Změnový list číslo 182A	
Identifikace akce	
Název akce:	Výstavba Multifunkční sportovní a kulturní haly v Brně
Číslo akce SMVS:	-
Objednatel:	I. Statutární město Brno II. ARENA BRNO, a. s. III. Brněnské komunikace a.s. IV. Teplárny Brno, a.s.
Zastoupen:	Objednatelem
Zhotovitel:	HOCHTIEF CZ a.s., Plzeňská 16/3217, 150 00 Praha 5
TDI:	-
Projektant:	Projektová dokumentace 1 - Arch.Design, s.r.o. a A PLUS a.s. Projektová dokumentace 2 - PK OSSENDORF s.r.o.
Předmět změnového listu	
Nasvětlení schodnic - Otvory do prefa konstrukcí	
Část díla dotčená změnovým listem	
SO 101 Hala ASŘ	
Popis změny, popis technického řešení	
Původní řešení dle smluvní (tendrové) dokumentace :	
Projektová dokumentace 1 neuvažovala s nasvětlením schodnic.	
Nové řešení :	
Změnou dochází k zásahům spočívajícím v dodatečném vrtání a s ním spojenou likvidací sutě do již vyrobených anebo osazených prefa konstrukcí tribunových stupňů (schodnic). V případě dosud nevyrobených tribunových stupňů změnou dochází k doplnění trubek kopoflex do předem připravených otvorů. Doplnění kabeláže, napájení a ovládání nasvětlení bude řešeno v samostatném ZL 182B.

Soupis: ZL 182A - Nasvětlení schodnic - Otvory do prefa konstrukcí

Příloha č. 5
k ZL č. 182
Fotodokumentace
část: Předem připravené prostupy

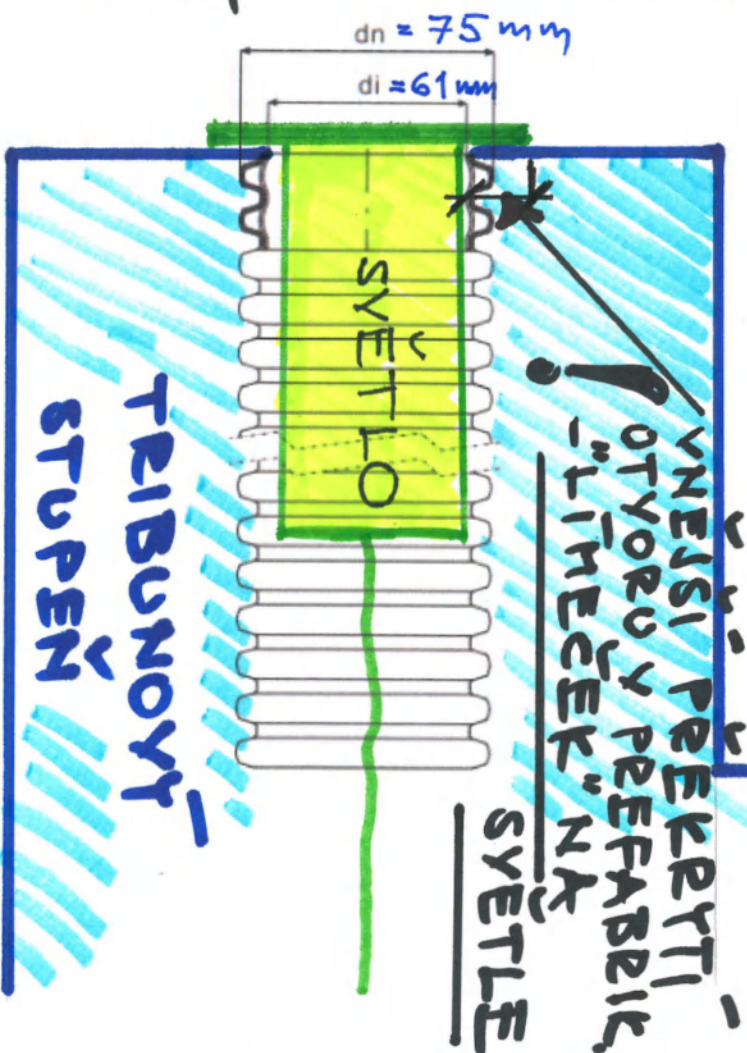
POHLED
NA

SVĚTLO

Vnější překrytí
otvoru z důvodu
vytečeného mléka
otřepaná hrana atd.
